4 博多駅工区ナトム区間の施工

(2) - 1 立坑・連絡坑・標準トンネル・三連トンネルの変更概要

(3) - 2 大断面トンネル（断面変更）

① 立坑

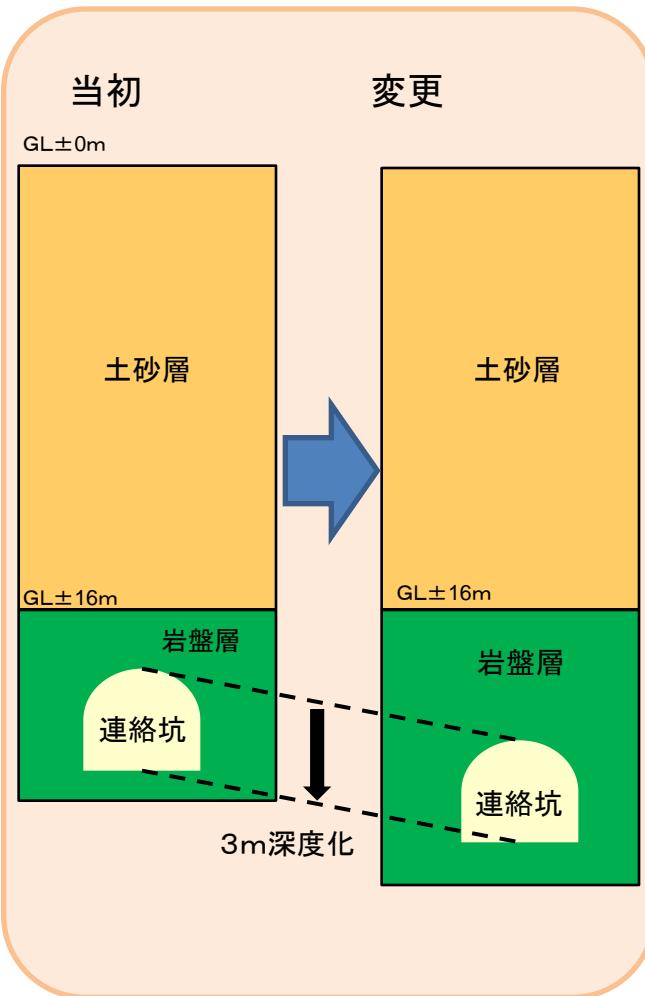
項目	当初	変更点	変更理由	技術専門委員会
①立坑	当初深度: 25.098m	変更深度: 28.164m	立坑部における地質調査の結果, 当初設計条件と比較して, 変形しやすいことが分かったことから, <u>より安全に施工</u> するため。	第4回技術専門委員会
②本坑-連絡坑取付け部	本坑と連絡坑が斜めに接続	本坑と連絡坑が直交して接続	追加ボーリングでの試験結果, 変形係数が当初設計の半分程度であることが分かったことから, <u>より安全に施工</u> するため。	第5回技術専門委員会
③標準トンネル I・II型掘削方法	上半先進工法	導坑先進工法	標準トンネル I・II型の地山状況を観察・調査し, 岩盤の情報を得るため。 <u>(より慎重な掘削工法)</u>	第5回技術専門委員会 第6回技術専門委員会
④三連トンネル I・II型掘削方法	上下半掘削 (中央坑)	上下半・インバート掘削 (中央坑)	標準トンネルと同様に地山状況を観察・調査し, 岩盤の情報を得るため。 <u>(より慎重な掘削工法)</u>	第5回技術専門委員会 第6回技術専門委員会

b) 断面形状の変更理由

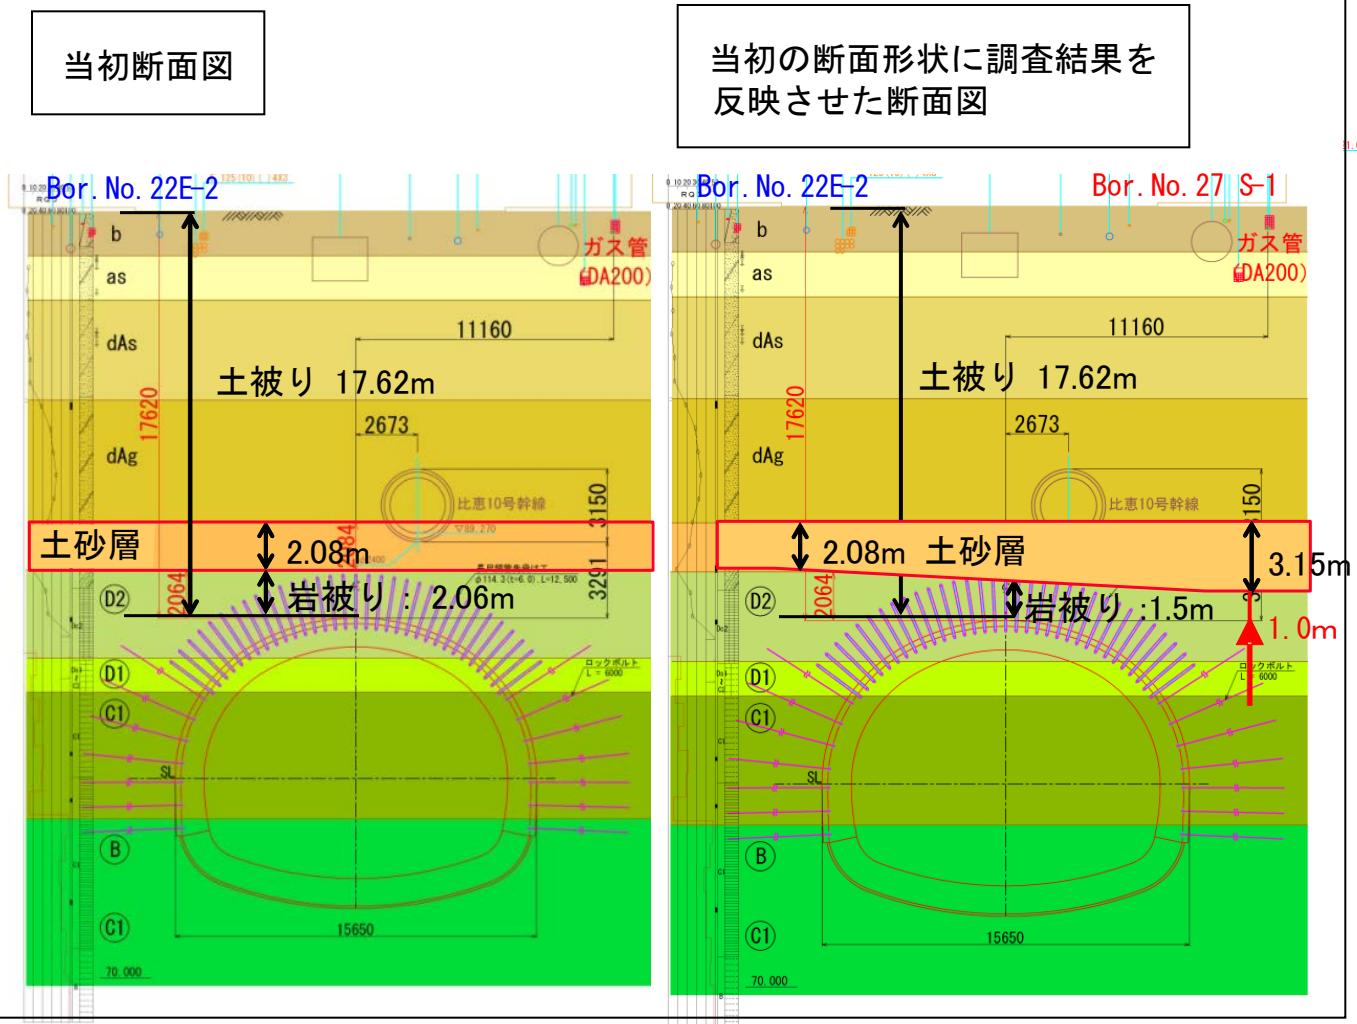
当初設計における断面図と追加ボーリング結果を反映した断面図を下図に示す。これにより、当初設計では岩被り約2.1mであったものが、地層を見直した結果、岩被りが最小で1.0m程度となること判明したため、断面形状の変更に向け検討を開始した。

当初断面

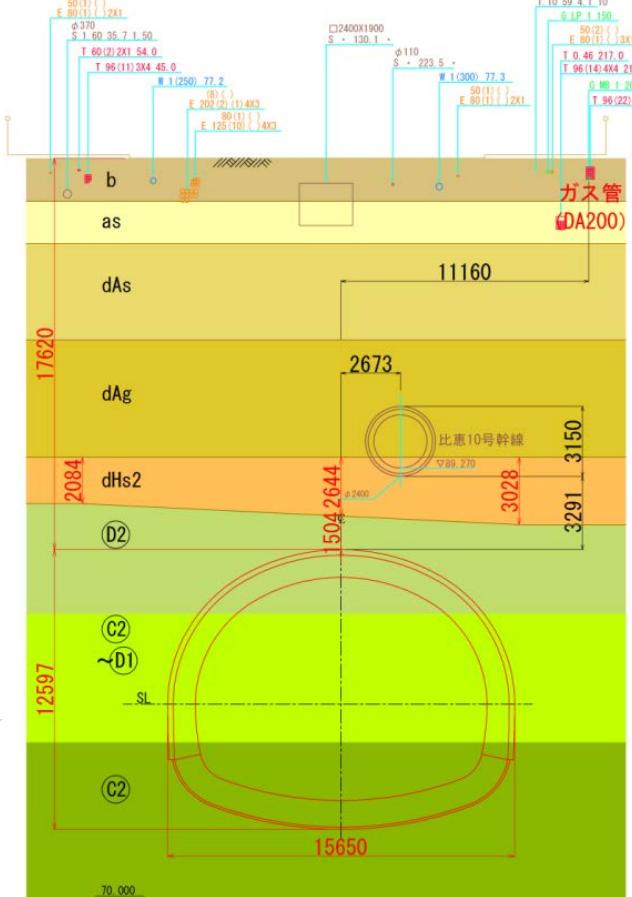
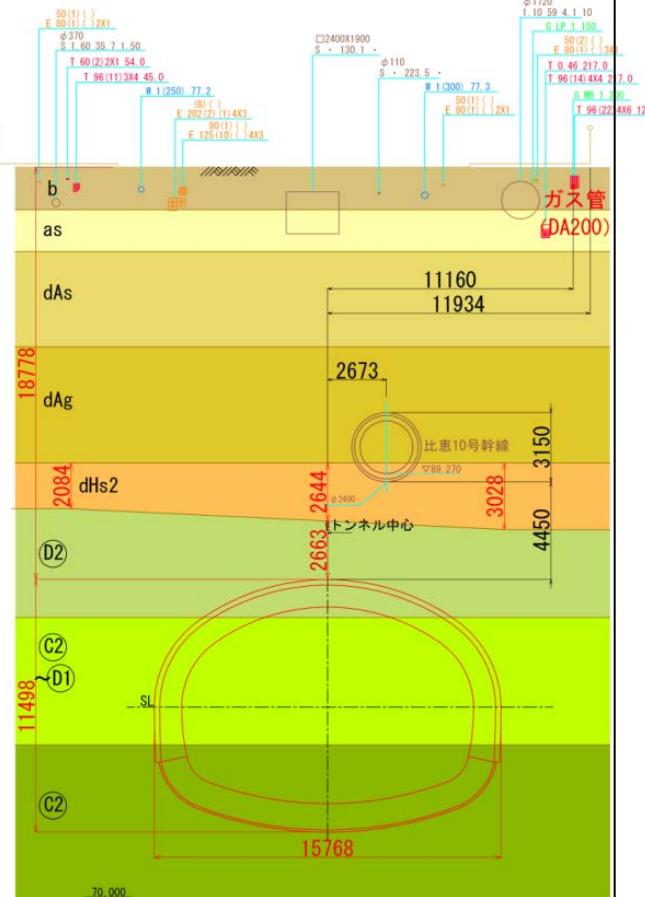
トンネル断面を扁平（平ら）にした場合の安全性を検討し、施工に着手した。

●当初設計と追加ボーリング結果、掘削実績に基づいた地層分布の比較

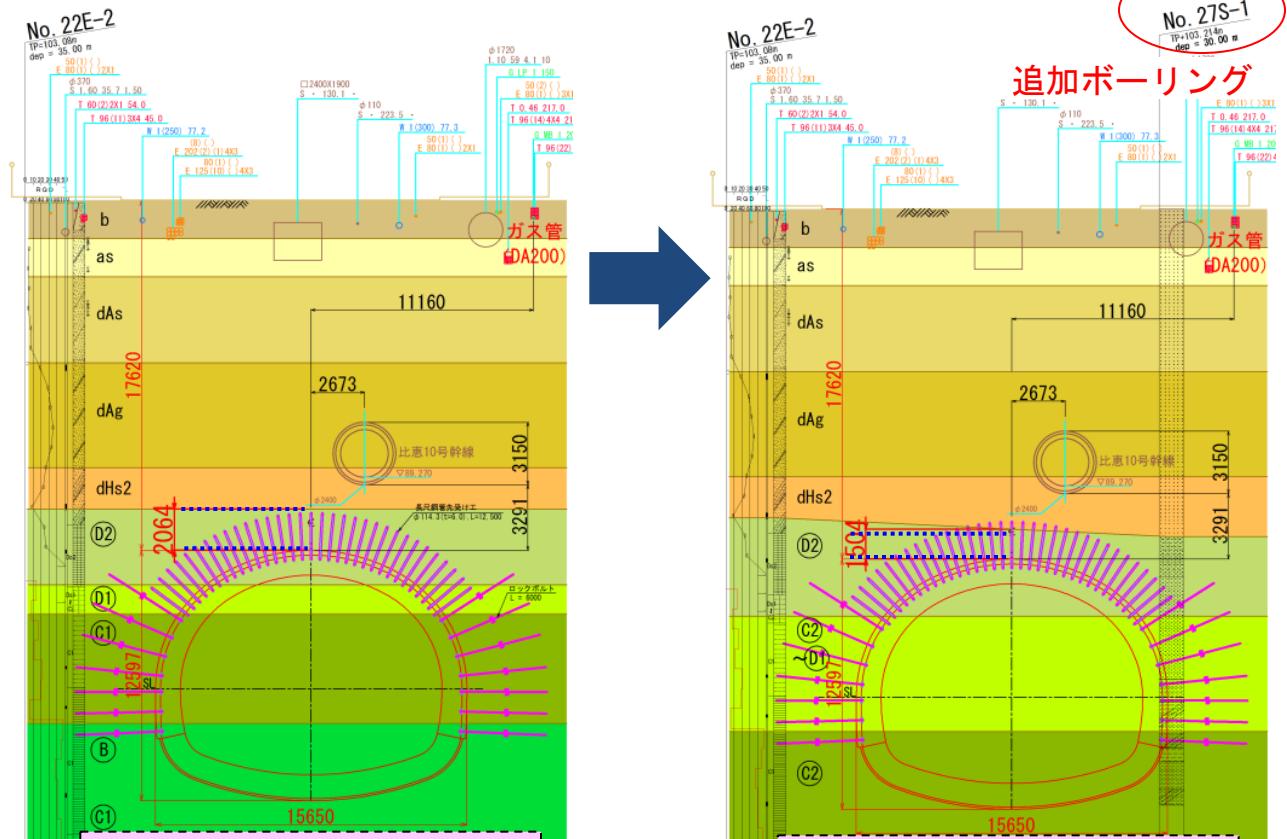
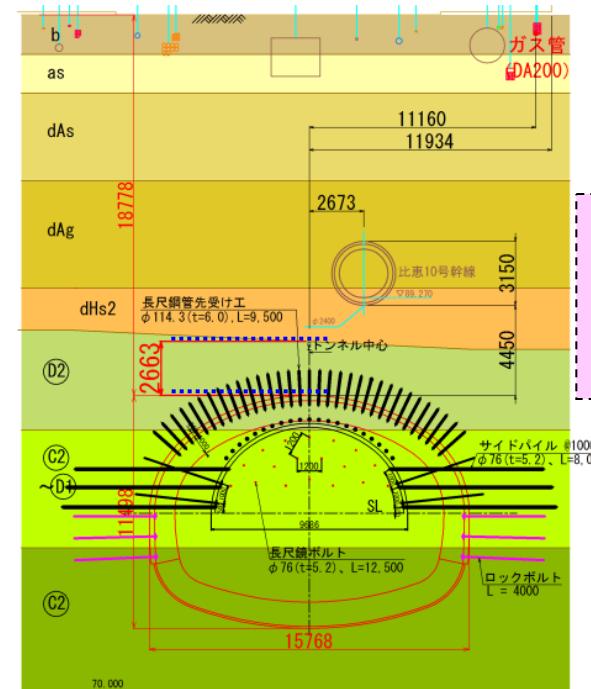
- 追加ボーリング結果より、土砂層厚が増加し岩被りが約2.1mから約1.5mとなった。

大成JVより、地上部からの薬液注入工について、地下埋設物が支障となり、十分な効果が上がらない可能性があることなどから、より安全な施工とするために、下記の提案があり、これを採用した。

- 大断面トンネルの形状をより扁平にし、岩被り2m以上を確保した。
- 補助工法の見直し。

- 注入式長尺鋼管先受工二重化
- 注入式サイドパイル工
- 高強度吹付コンクリート工
- 長尺鏡ボルト工
